1. Added a water pressure sensor

2. New burner gasket - New ignition transformer

1. Ajout d'un capteur de pression d'eau

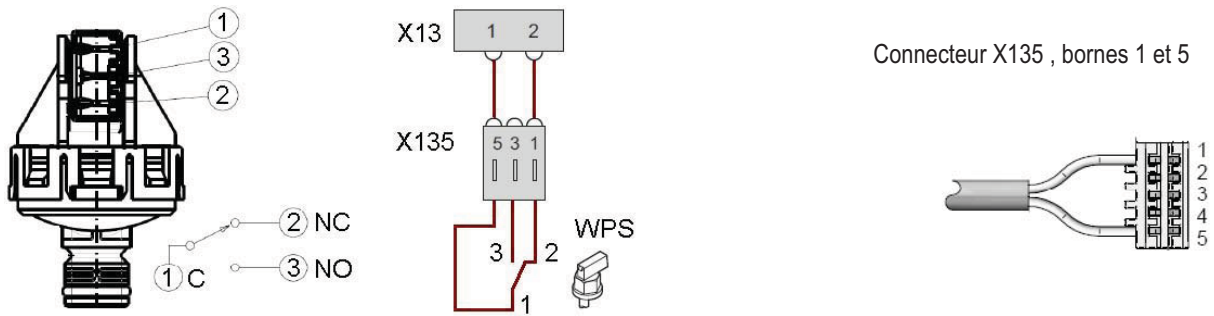
Le capteur de pression d'eau (ou pressostat eau) coupe la chaudière si la pression dans le circuit hydraulique est inférieure à 0.6 bar. Le code d'erreur E09 apparaît à l'afficheur.

Le capteur de pression est raccordé aux bornes 1 et 2 du connecteur X13 de la chaudière, par l'intermédiaire du connecteur X135.

- Si pression > 0.6 bar : Contact ouvert.
- Si pression < 0.6 bar : Contact fermé. Le code E09 s'affiche. La chaudière pourra redémarrer si la pression dans l'installation est suffisante et après réarmement de la chaudière.

2. Nouveau joint de brûleur - Nouveau transformateur d'allumage

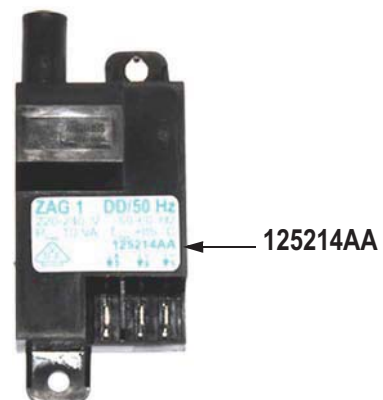
Le nouveau joint associé au nouveau transformateur d'allumage réduit le risque d'erreurs E04, E05 et E06 :

- Le nouveau joint de brûleur en graphite (noir) améliore la conduction du courant d'ionisation. En cas de démontage du brûleur toujours remplacer le joint.

! ATTENTION : Respecter le sens de montage du joint.

- Le nouveau transfo d'allumage (étiquette avec écriture verte - comportant la référence 125214AA) assure une meilleure qualité de l'allumage.

■ GMR 1000 CS Condens

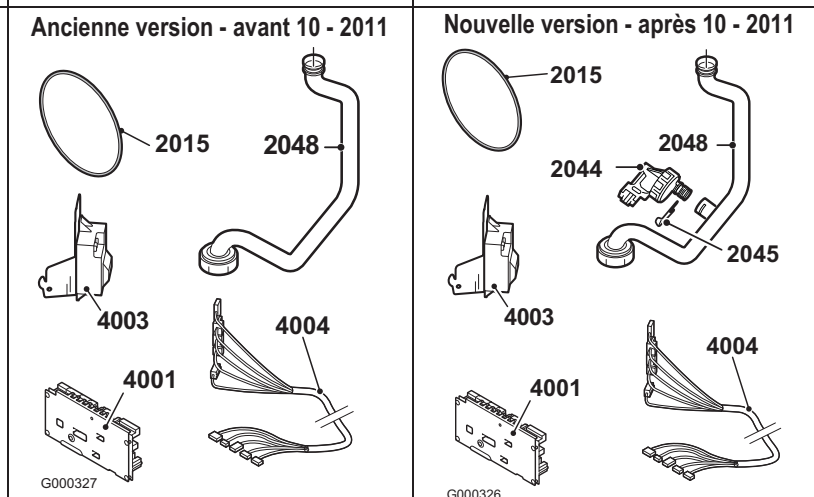
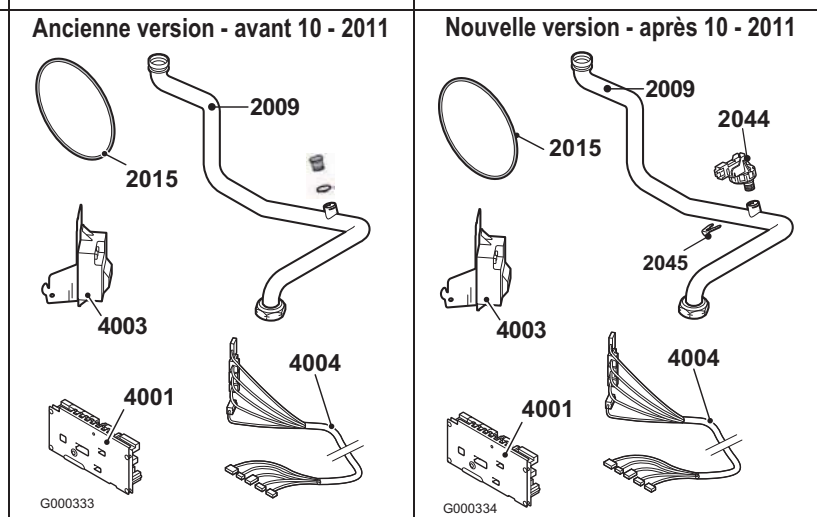
Repère	Désignation	Référence	avant 10 - 2011	après 10 - 2011
2015	Joint brûleur (graphite)	S103172	X	X
2044	Capteur de pression d'eau + Clip	S101350		X
2045	Clip	S100814		X
2048	Tube retour échangeur (avec masselotte)	S100778	X	
		S101451		X
4001	Carte de sécurité BIC 327	S103126	X	X
4003	Transformateur d'allumage	S100983	X	X
4004	Faisceau	S100789	X	X

Repère	Désignation	Référence	avant 10 - 2011	après 10 - 2011
2009	Tube hydraulique 24/28 - 30/35 (avec masselotte)	S101381	X	X
2009	Tube hydraulique 34/39 (avec masselotte)	S101382	X	X
2015	Joint brûleur (graphite)	S103172	X	X
2044	Capteur de pression d'eau + Clip	S101350		X
2045	Clip	S100814		X
4001	Carte de sécurité	S103127	X	X
4003	Transformateur d'allumage	S62750	X	X
4004	Faisceau	S100219	X	X

1. Zusatz eines Wasserdrucksensors

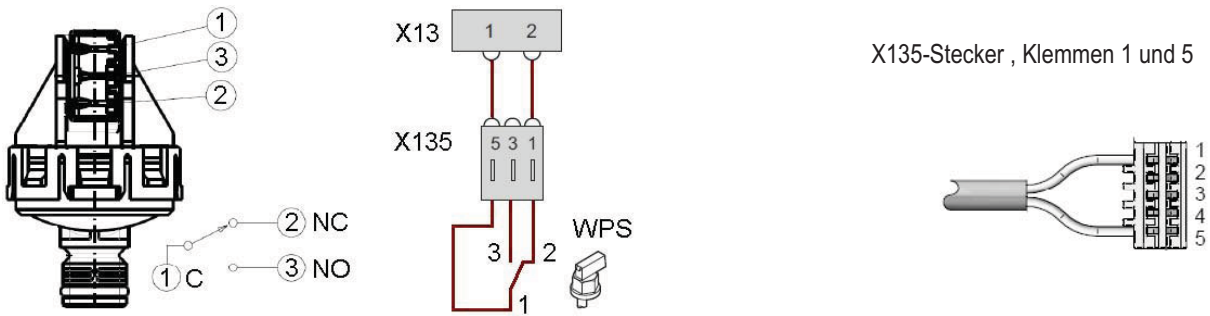
Der Wasserdrucksensor (oder Wasserdruckwächter) schaltet den Heizkessel ab wenn der Druck im Heizkreis 0.6 bar unterschreitet. Der Fehlercode E09 erscheint im Display.

Der Wasserdrucksensor ist mittels Zwischenstecker X135 an den Klemmen 1 und 2 des X13 Heizkessel-Steckers angeschlossen.

- Bei Druck > 0.6 bar: Kontakt geöffnet.
- Bei Druck < 0.6 bar: Kontakt geschlossen. Der Code E09 wird angezeigt. Der Heizkessel kann wieder starten wenn der Druck in der Anlage ausreichend ist und der Heizkessel entstört wurde.

2. Neue Brennerdichtung - Neuer Zündtrafo

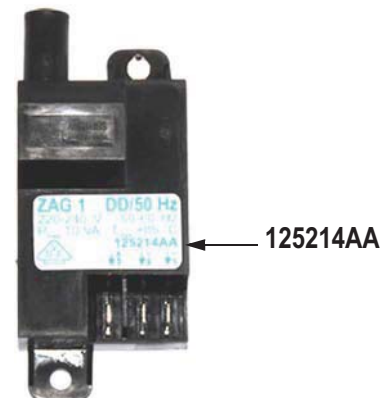
Die neue Dichtung reduziert, in Verbindung mit dem neuen Zündtrafo, das Auftreten der Fehler E04, E05 und E06:

- Die neue Brennerdichtung aus Graphit (schwarz) verbessert die elektrische Leitung des Ionisationsstroms. Bei Abmontieren des Brenners, immer die Dichtung ersetzen.

⚠ ACHTUNG: Die Montagerichtung der Dichtung beachten.

- Der neue Zündtrafo (Aufkleber mit grüner Beschriftung - mit Referenz 125214AA) gewährleistet eine bessere Zündung.

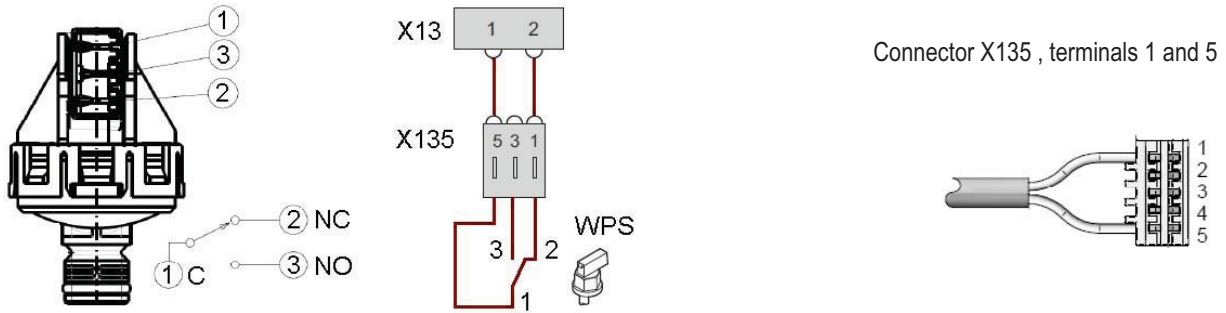
The water pressure sensor (or water pressure switch) stops the boiler if the pressure in the installation is lower than 0.6 bar. The error code E09 appears on the display.

The pressure sensor is connected to terminals 1 and 2 of the X13 boiler connector, through connector X135.

- If pressure > 0.6 bar: Contact open.
- If pressure < 0.6 bar: Contact closed. The code E09 appears. The boiler will be able to restart if the pressure in the installation is sufficient and after resetting the boiler.

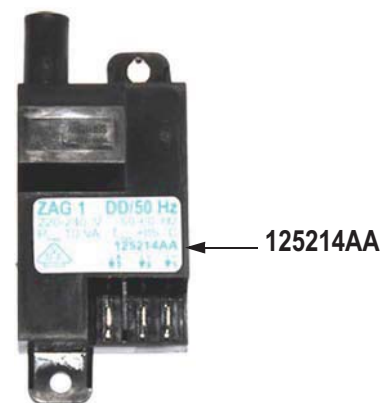
The new gasket associated with the new ignition transformer reduces the risk of errors E04, E05 and E06:

- The new graphite (black) burner gasket improves the conduction of the ionization current. If removing the burner always replace the gasket.

⚠ CAUTION: Respect the gasket assembly direction.

- The new ignition transformer (label with green writing - and reference 125214AA) ensures a better ignition quality.

4. Spare parts

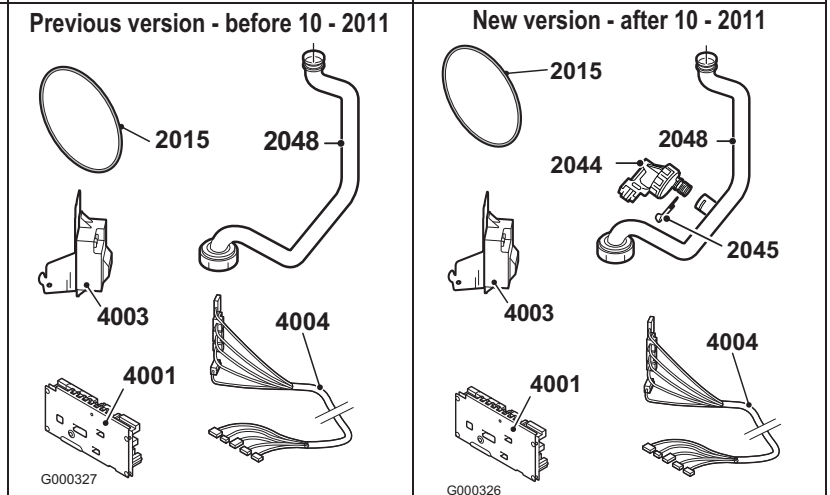
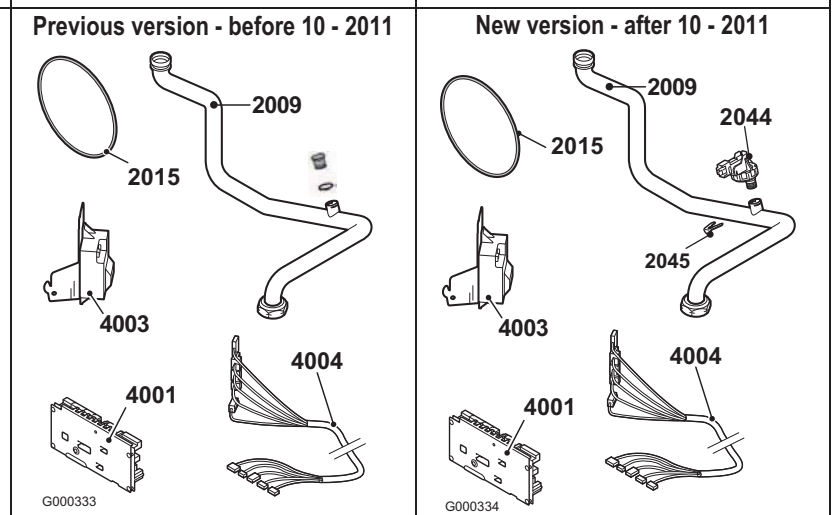
Marker	Description	Reference	before 10 - 2011	after 10 - 2011
2015	Burner gasket (graphite)	S103172	X	X
2044	Water pressure sensor + Clip	S101350		X
2045	Clip	S100814		X
2048	Exchanger return pipe (with counterweight)	S100778	X	
		S101451		X
4001	Safety card BIC 327	S103126	X	X
4003	Ignition transformer	S100983	X	X
4004	cable form	S100789	X	X

Marker	Description	Reference	before 10 - 2011	after 10 - 2011
2009	Hydraulic pipe 24/28 - 30/35 (with counterweight)	S101381	X	X
2009	Hydraulic pipe 34/39 (with counterweight)	S101382	X	X
2015	Burner gasket (graphite)	S103172	X	X
2044	Water pressure sensor + Clip	S101350		X
2045	Clip	S100814		X
4001	Card from safety	S103127	X	X
4003	Ignition transformer	S62750	X	X
4004	cable form	S100219	X	X
